Mission régionale d'autorité environnementale

**Avis sur le projet de construction
d'une centrale photovoltaïque au sol porté par la
société SAS Centrale photovoltaïque de
Fessenheim
à Fessenheim (68)**

n°MRAe 2019APGE85

Emprise du projet

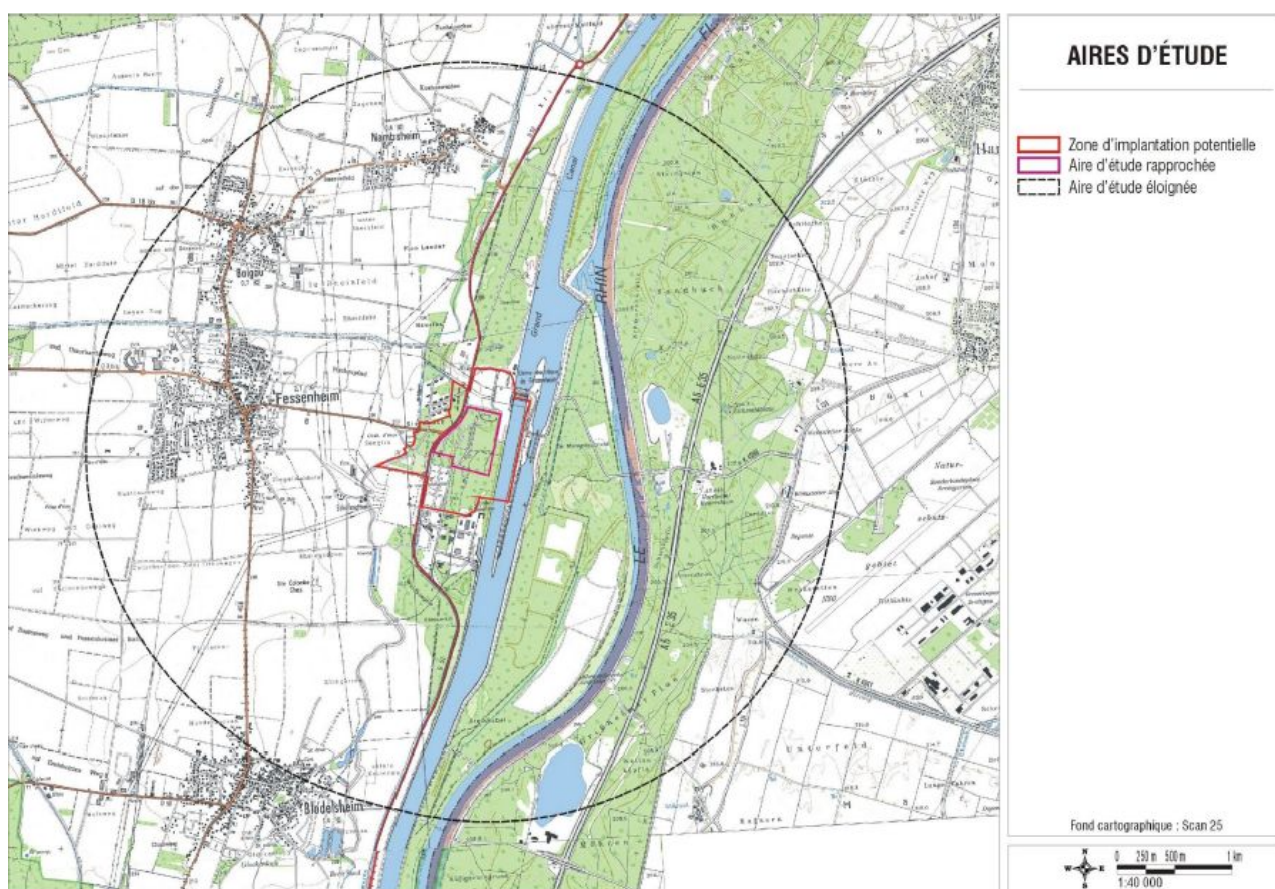
L'étude d'impact présente 2 options d'aménagement du site : la première (ci-dessous à gauche) pour laquelle l'ensemble de l'emprise est couverte par les modules, la seconde (ci-dessous à droite) pour laquelle 7 ha de zones à forts enjeux environnementaux ont été écartés du projet, cette dernière étant la solution retenue.

L'Autorité environnementale considère que le dossier ne répond pas aux exigences du code de l'environnement relatifs aux solutions de substitution.

Le scénario 2 évitant les zones à enjeux constitue une application du principe d'évitement dans la séquence éviter-réduire-compenser (ERC)²⁷ au sein d'une emprise définie et non remise en question. Il aurait été attendu que le dossier présente notamment plusieurs sites d'implantation envisagés et démontre que celui retenu présente le meilleur compromis environnemental. D'une manière générale, il est attendu que le projet soit construit de manière itérative, en prenant en compte l'ensemble des enjeux environnementaux présentés dans le code de l'environnement afin que le scénario finalement retenu soit celui présentant le meilleur compromis possible et que la séquence ERC soit déroulée tout du long. Le dossier doit retranscrire ce travail.

L'Autorité environnementale recommande au pétitionnaire de compléter son dossier par les solutions de substitution raisonnables (choix du site, méthode, techniques d'implantation, technologie des modules...) au regard des enjeux environnementaux.
